Niederschrift

über die öffentliche Sitzung des Verbandsgemeinderates der Verbandsgemeinde Gerolstein

TOP 4: Teilfortschreibung Flächennutzungsplan Windenergie - Würdigung der Stellungnahmen aus der ersten Behörden- und Öffentlichkeitsbeteiligung nach §§ 3 Abs. 1, 4 Abs. 1 BauGB
Vorlage: 2-0390/23/01-176

Flächennutzungsplan-Teilfortschreibung Windenergie – Stellungnahmen aus der frühzeitigen Beteiligung der Behörden und sonstigen Träger öffentlicher Belange gem. § 4 (1) BauGB sowie aus der Beteiligung der Nachbargemeinden gem. § 2 (2) BauGB

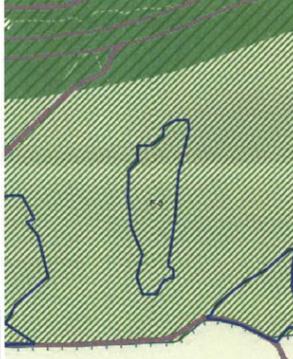
Anregung	Abwägungsvorschlag	
<p>Zur verfahrensgegenständlichen Planung hat sich die Planungsgemeinschaft Region Trier (PLG) bereits im Rahmen der landesplanerischen Stellungnahme geäußert. Diese ist im Benehmen mit der PLG abgegeben worden. Daher bitten wir die dort dargelegten Erfordernisse der Raumordnung im weiteren Bauleitplanverfahren zu berücksichtigen.</p> <p>Darüber hinaus bitten wir die in der Anlage dargestellten Belange der Regionalplanung zu den vier geplanten Standortbereichen für die Windenergienutzung, die nicht Gegenstand der landesplanerischen Stellungnahme waren im weiteren Planverfahren ebenfalls zu berücksichtigen. Weitergehende Anregungen sind von Seiten der Regionalplanung nicht vorzutragen</p>	<p><i>Die Erfordernisse der Raumordnung werden im weiteren Verfahren berücksichtigt. zur Kenntnis genommen</i></p>	
<table border="1" style="width: 100%; border-collapse: collapse;"> <tr> <td style="width: 50%; vertical-align: top;"> <p>B-2 Ormont-2 Größe: 7 ha</p> <p>ROP 1985/95 Überlappt: - Waldfläche</p> <p>Vorranggebiet für Erholung mit guter Eignung für landschaftsbezogene Freizeit und Erholung (Themenkarte zu Kapitel 5.2 ROP)</p> <p>ROPneu/E 2014 Innerhalb: Vorranggebiet Erholung und Tourismus</p> <p>Überlappt: Vorranggebiet Forstwirtschaft Sonstige Waldflächen</p>  </td> <td style="width: 50%; vertical-align: top;"> <p>Steffeln Reuth 3a Größe: 4 ha</p> <p>ROP 1985/95 Innerhalb: - Waldfläche</p> <p>Vorranggebiet für Erholung mit guter Eignung für landschaftsbezogene Freizeit und Erholung (Themenkarte zu Kapitel 5.2 ROP)</p> <p>ROPneu/E 2014 Innerhalb: Vorranggebiet regionaler Biotopverbund Sonstige Waldflächen</p>  </td> </tr> </table>		<p>B-2 Ormont-2 Größe: 7 ha</p> <p>ROP 1985/95 Überlappt: - Waldfläche</p> <p>Vorranggebiet für Erholung mit guter Eignung für landschaftsbezogene Freizeit und Erholung (Themenkarte zu Kapitel 5.2 ROP)</p> <p>ROPneu/E 2014 Innerhalb: Vorranggebiet Erholung und Tourismus</p> <p>Überlappt: Vorranggebiet Forstwirtschaft Sonstige Waldflächen</p> 
<p>B-2 Ormont-2 Größe: 7 ha</p> <p>ROP 1985/95 Überlappt: - Waldfläche</p> <p>Vorranggebiet für Erholung mit guter Eignung für landschaftsbezogene Freizeit und Erholung (Themenkarte zu Kapitel 5.2 ROP)</p> <p>ROPneu/E 2014 Innerhalb: Vorranggebiet Erholung und Tourismus</p> <p>Überlappt: Vorranggebiet Forstwirtschaft Sonstige Waldflächen</p> 	<p>Steffeln Reuth 3a Größe: 4 ha</p> <p>ROP 1985/95 Innerhalb: - Waldfläche</p> <p>Vorranggebiet für Erholung mit guter Eignung für landschaftsbezogene Freizeit und Erholung (Themenkarte zu Kapitel 5.2 ROP)</p> <p>ROPneu/E 2014 Innerhalb: Vorranggebiet regionaler Biotopverbund Sonstige Waldflächen</p>

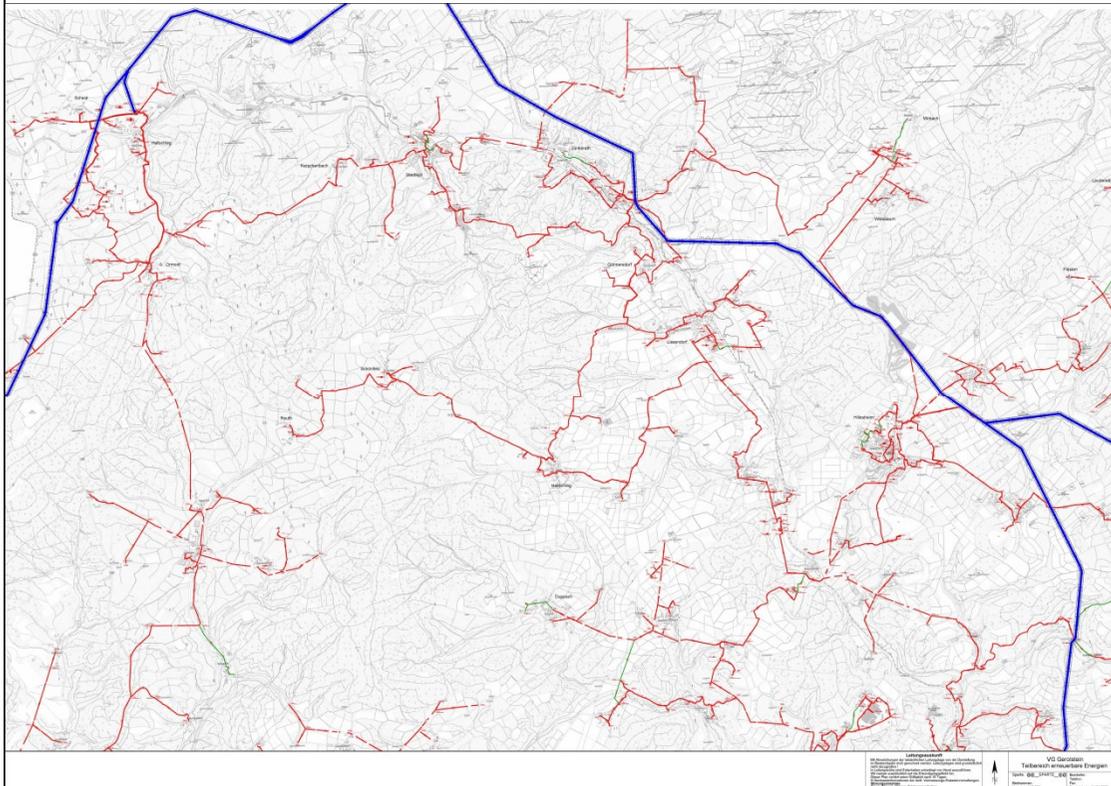
- Für 20-kV-Freileitung ist ein Schutzstreifen von 16,0 m Breite (8,0 m Breite beiderseits der Leitungsachse) freizuhalten, in dem eine Bebauung, das Anpflanzen von tiefwurzelndem Gehölz und sonstige leitungsgefährdende Maßnahmen untersagt sind.
- Für 20-kV/0,4-kV Kabel ist ein Schutzstreifen von 1,0 m Breite (0,5 m Breite beiderseits der Leitungsachse) freizuhalten, in dem eine Bebauung, das Anpflanzen von tiefwurzelndem Gehölz und sonstige leitungsgefährdende Maßnahmen untersagt sind.

Sollten Änderungen unserer Leitungen/Anlagen notwendig werden, so richtet sich die Kostentragung nach den bestehenden Verträgen bzw. sonstigen Regelungen

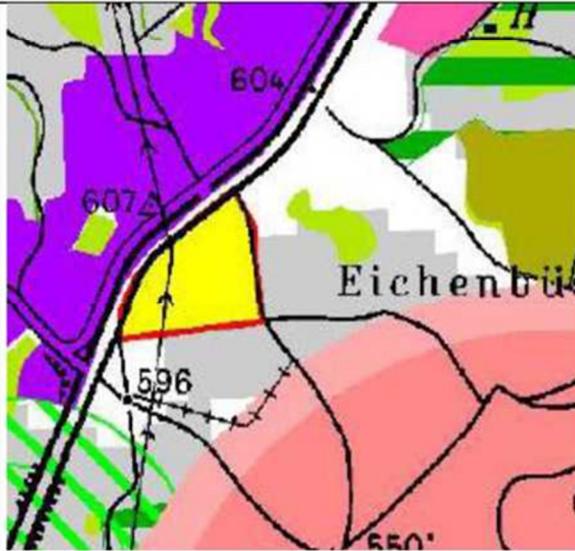
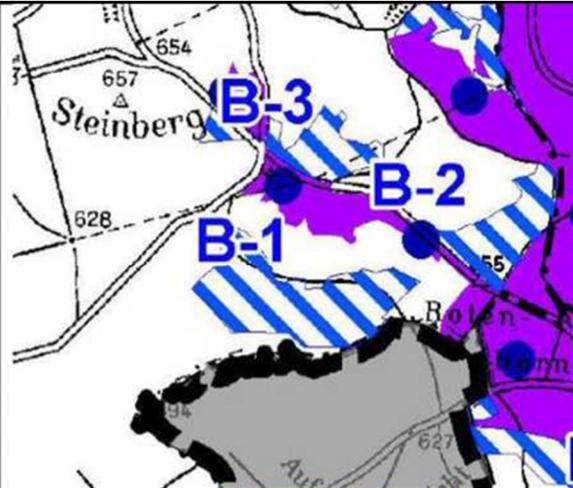
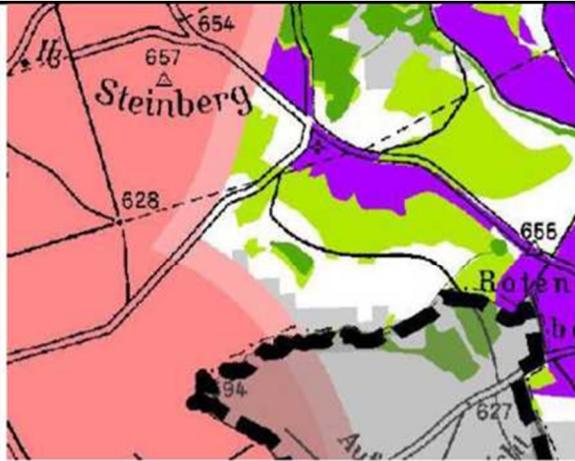
Wasserschutzgebiet Ormont, Zone II: Schutzgebietsverordnung ausgelaufen – neuer Abgrenzungsentwurf liegt vor und wird in Karte ergänzt.

Wegen Lage zwischen Hochspannungsleitung und B51 (Schutzabstände) für Windenergienutzung nicht geeignet, da nicht groß genug.

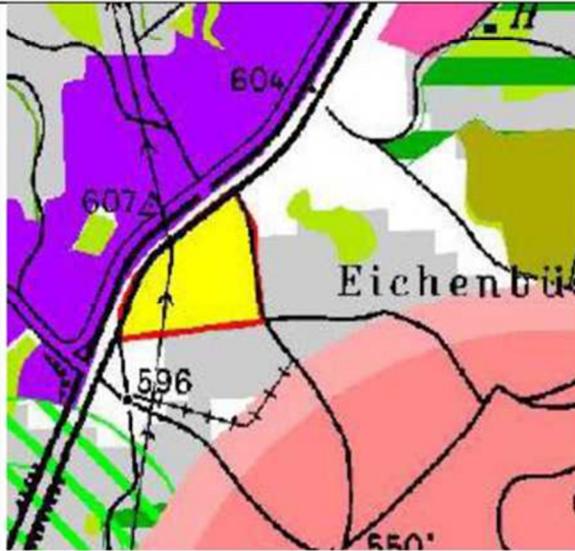
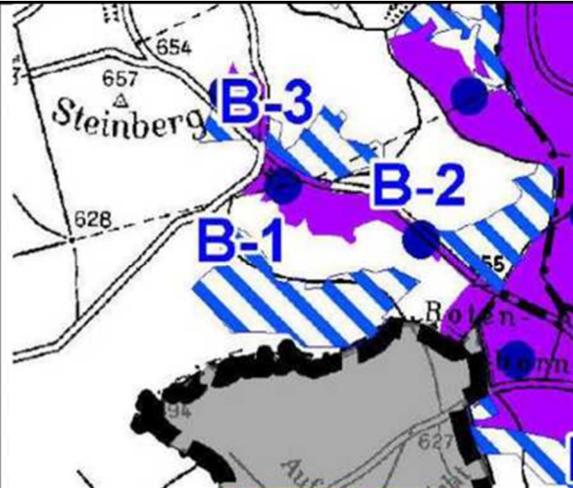
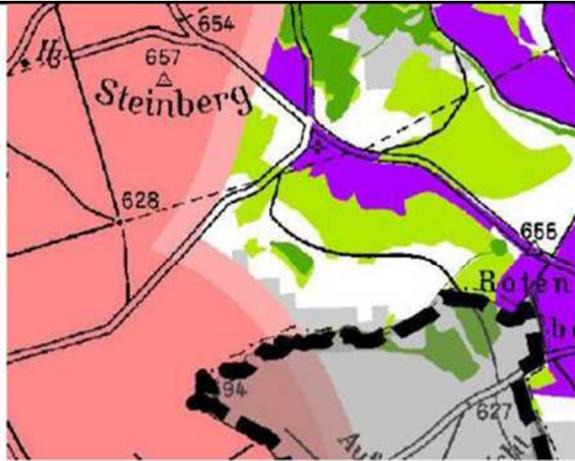
Wasserschutzgebiet Ormont, Zone II: Schutzgebietsverordnung ausgelaufen – neuer Abgrenzungsentwurf liegt vor und wird im weiteren Verfahren in der Karte ergänzt.

Wegen Lage zwischen Hochspannungsleitung und B51 (Schutzabstände) für Windenergienutzung nicht geeignet; Fläche zu klein für WEA.
